ZP.271.12.2015

Odpowiedź na zestaw pytań Nr 4 złożony w dniu 08.07.2015 r.

Dot. przetargu nieograniczonego na remont drogi gminnej Nr 195011Z w m. Przeclaw, gmina Kołbaskowo.

Natomiast na rysunku nr 4 „przekroje normalne” Zamawiający umieszcza następującą treść:

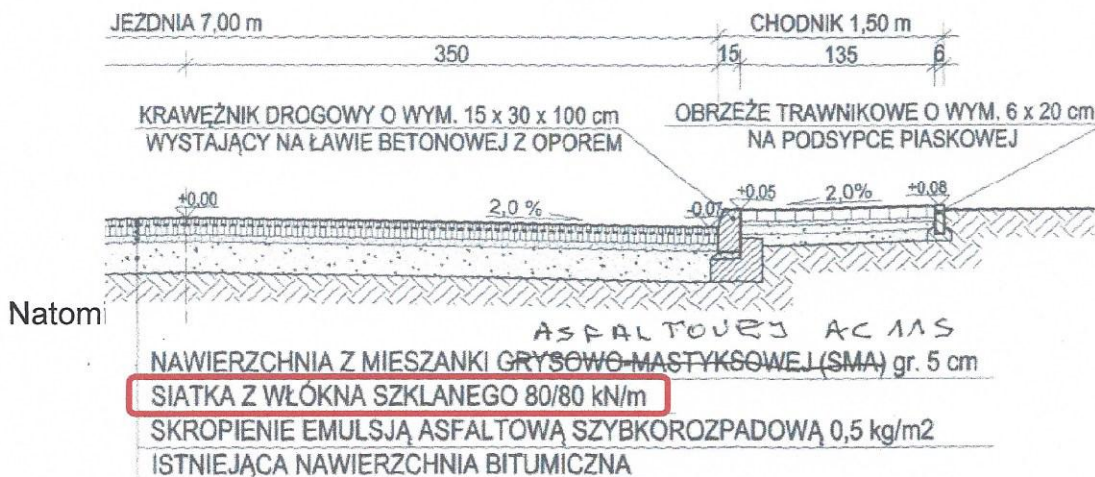
1. Dotyczy siatki z włókien szklanych

Prosimy o wyjaśnienie następujących zapisów:

W SST D – 05.03.27.01 zabezpieczenie nawierzchni asfaltowych siatką z włókien szklanych, Zamawiający pisze:

„2.2 Siatka zbrojeniowa

Do wykonania robót należy zastosować wyrób złożony z siatki szklanej wstępnie powlekaney warstwą polimeroasfaltu. Szczegółowe wymagania dotyczące siatki podano w tablicy”

Prosimy Zamawiającego o odpowiedź jaki rodzaj siatki szkalnej ma zastosować Wykonawca, siatkę szkalną 50/50 kN/m czy też siatkę szkalną 80/80 kN/m.

Zamawiający informuje, że należy zastosować siatkę z włókien szklanych 80/80kN/m.
